WYJAŚNIENIE I ZMIANA TREŚCI SWZ (2)

„Przebudowa budynku „F” Narodowego Instytutu Kardiologii wraz dostawą i montażem aparatury medycznej”

Znak sprawy: ZP.087.2021

Pytanie 45.

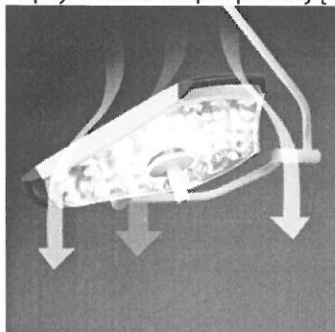
Uprzejmie prosimy Zamawiającego o wyrażenie zgody na zaoferowanie lamp operacyjnych LED wiodącego producenta z czaszą w kształcie wieloboku wpisanego w okrąg. Czasze lamp mają jednorodną i spłaszczoną konstrukcję i optymalnie współpracują z nawiewnikami laminarnymi.

Zamawiający dopuści kształty czaszy inne niż kołowe, jednocześnie Zamawiający wymaga aby lampa posiadała w swojej konstrukcji tzw. uchwyty „brudne”.
